<b>Numéro de dossier</b> : 1031203254	
<b>Unité administrative responsable</b>	Arrondissement Ville-Marie , Direction de l'aménagement urbain et des services aux entreprises , Division de l'urbanisme
<b>Objet</b>	Prendre connaissance de l'analyse de la Direction de l'aménagement urbain et des services aux entreprises concernant une demande de modification du plan d'urbanisme pour un projet de construction sur un emplacement au nord-ouest de l'intersection du boulevard de Maisonneuve et de la rue Drummond - Le Roc Fleuri

PLAN D'URBANISME-Limites de hauteur

PLAN D'URBANISME-Limites de densité

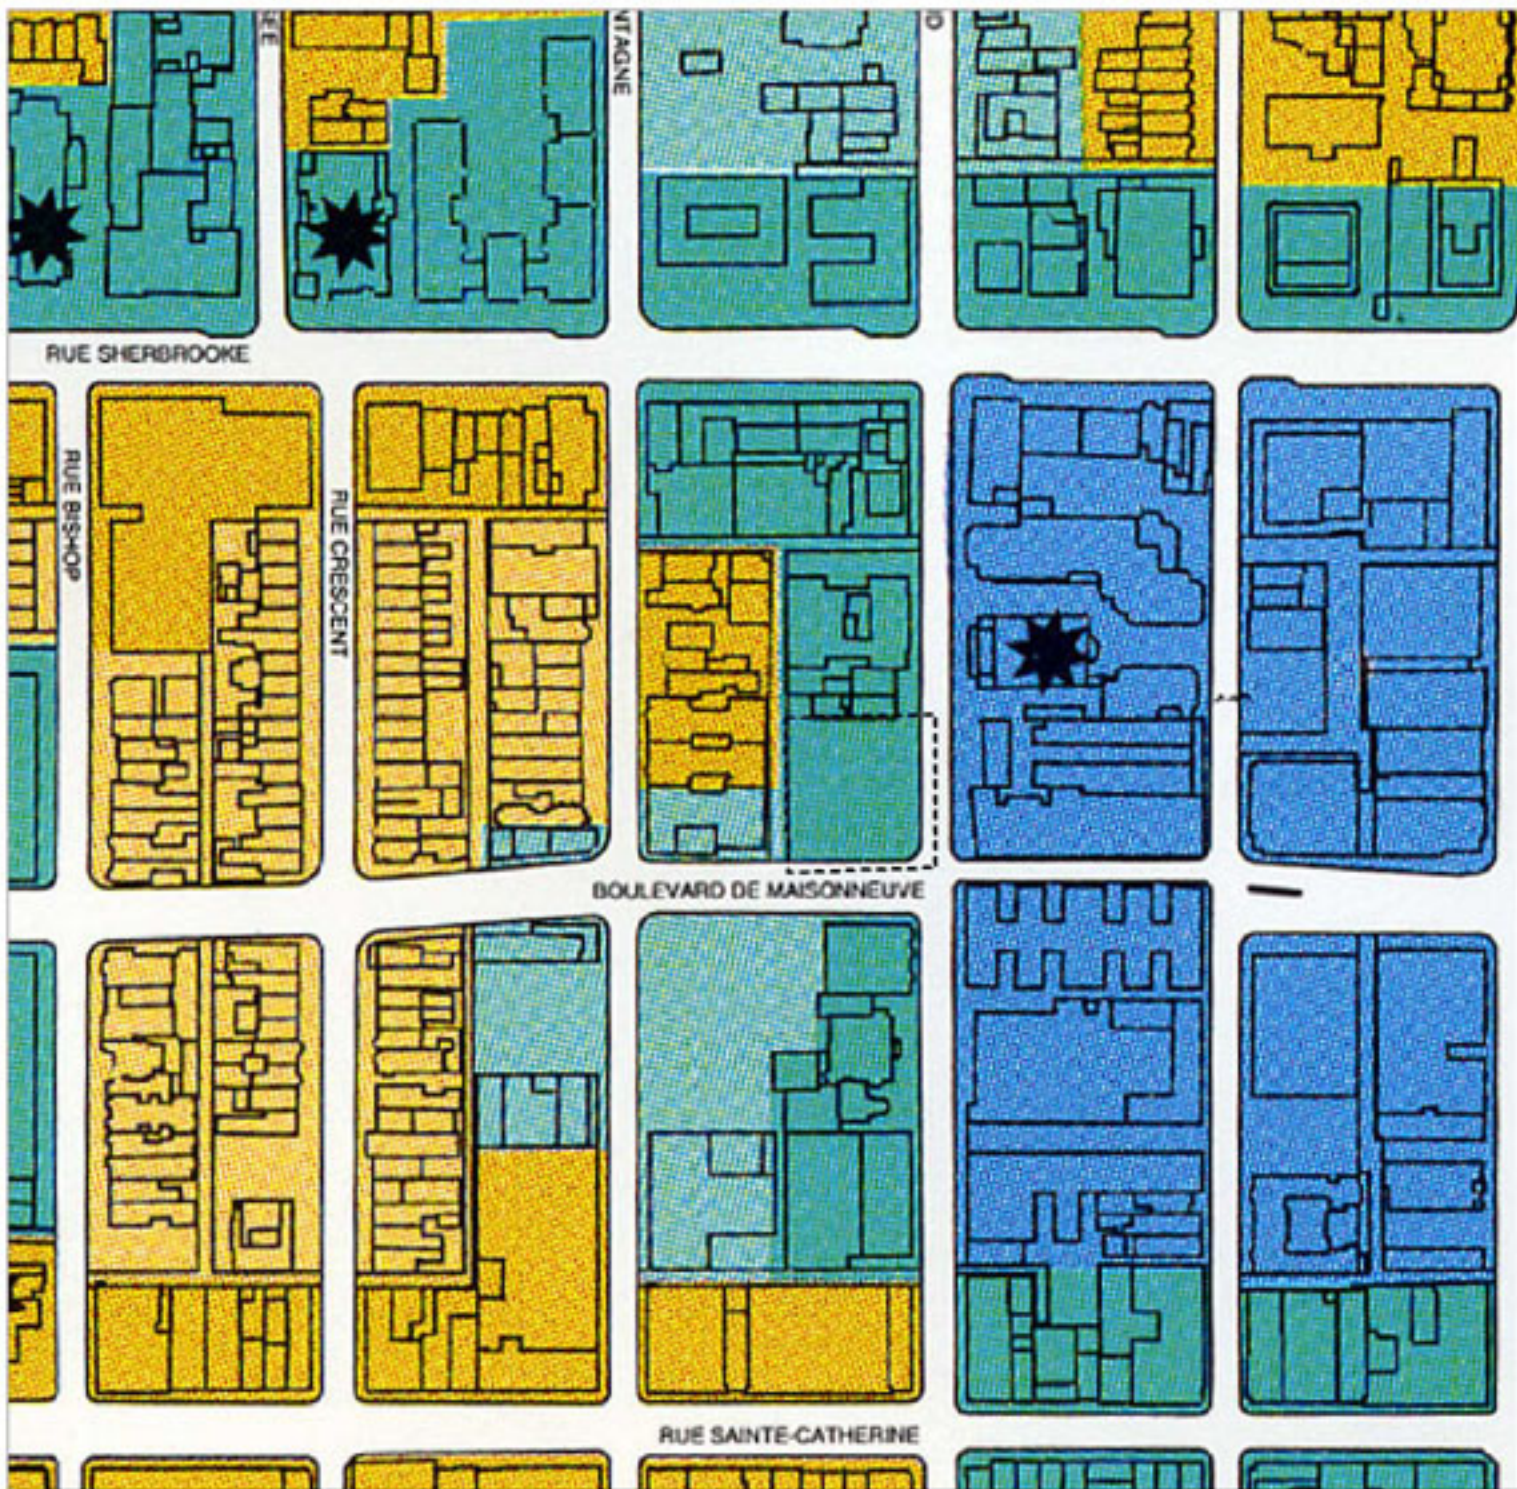
Modification: Hauteur max. actuelle = 60 m.  
Hauteur max. proposée = 120 m.

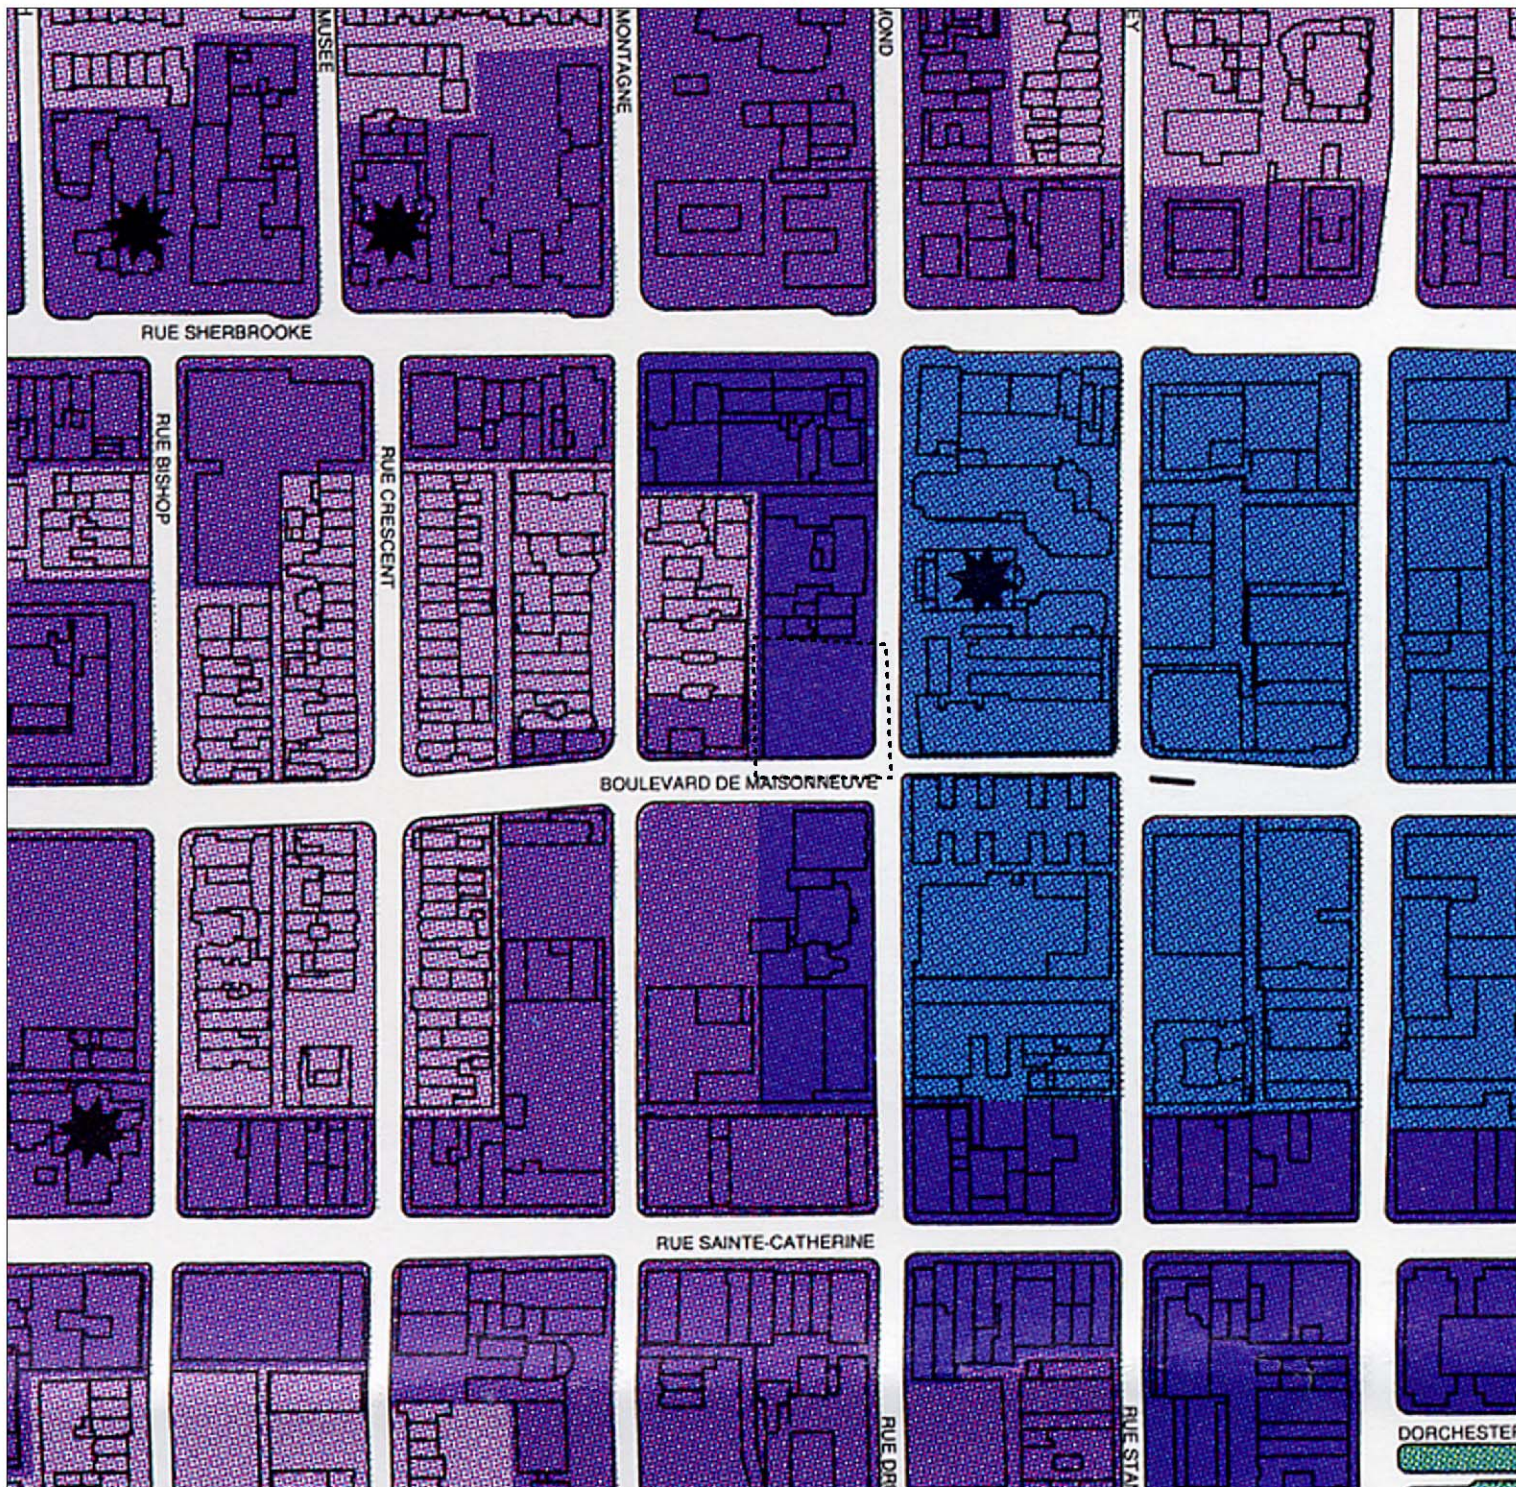
Modification : Densité actuelle = 9  
Densité proposée = 12
